Saksbehandlar	Arkiv	ArkivsakID
Kjersti Møllerup Subba	PlanID - 125620140001, FA - L13, Gbnr - 10/40	14/3040

Saksnr	Utvalg	Type	Dato
84/2016	Utval for drift og utvikling	PS	06.12.2016

Reguleringsplan for Øvre Holsbergstien - 1- gongs handsaming

Utsnitt av snitt 2 (ABO plan & arkitektur)

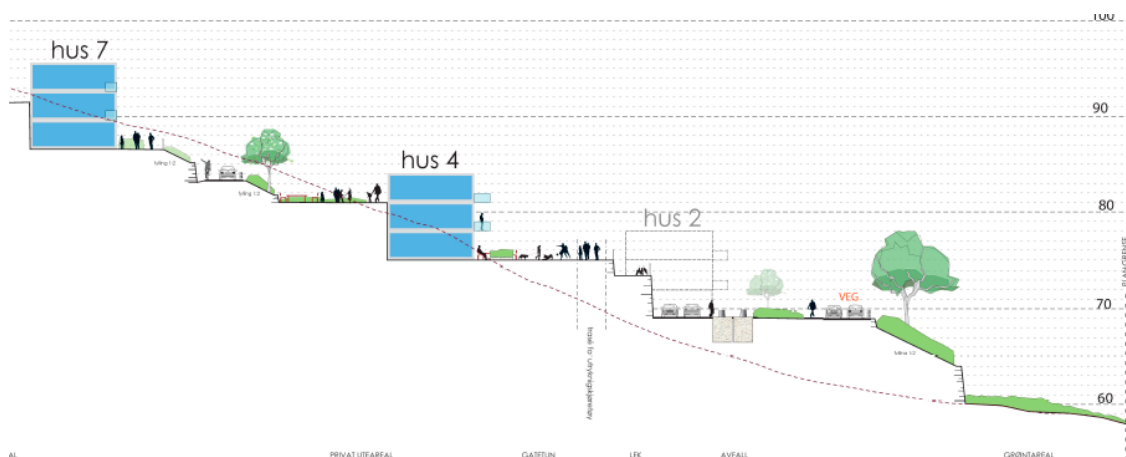
Det er levert gode og tydelege snitt som viser tilpassing til eksisterande terreng i området. Snitta viser til dels store terrenginngrep og utfyllingar i delar av området, spesielt i midtre og austre del av planområdet. Snitta viser at det må etablerast murar på opp mot 9 meter i sentrale delar av planområdet, med anna mellom dei to leikeplassane sentralt i bustadområdet (sjå snitt 2 under).

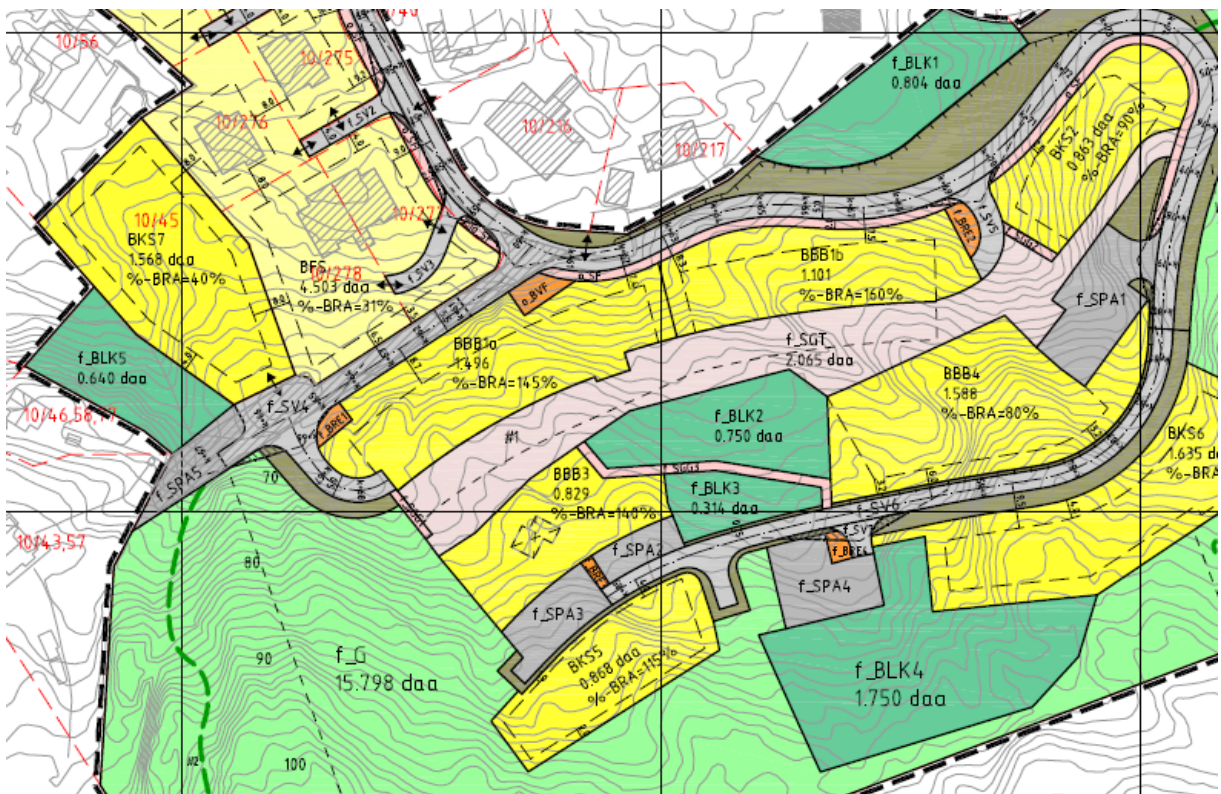
Illustrasjonsplanen viser ein sandleikeplass like sørvest for bygget som ligg på eit nivå mellom gatetunet og vegen inn til parkeringsgarasjen under hus 2. Administrasjonen vurderer at denne løysinga ikkje er god då sandleikeplassen har trappetilkomst, og dermed ikkje er tilgjengeleg for alle, og ikkje for barnevogner, trehjuls sykklar mv. Administrasjonen rår til at det vert sett på andre løysingar for denne sandleikeplassen til 2. gongs handsaming av planforslaget.

- Det vert tilrådd å vurdere endra plassering/løysing av sandleikeplassen sørvest for hus 3, som gjer denne tilgjengeleg utan trappeløysing.
- Det vert tilrådd å vurdere endra plassering av sandleikeplassar for hus 6, 7 og 8 (BKS5 og BKS6)
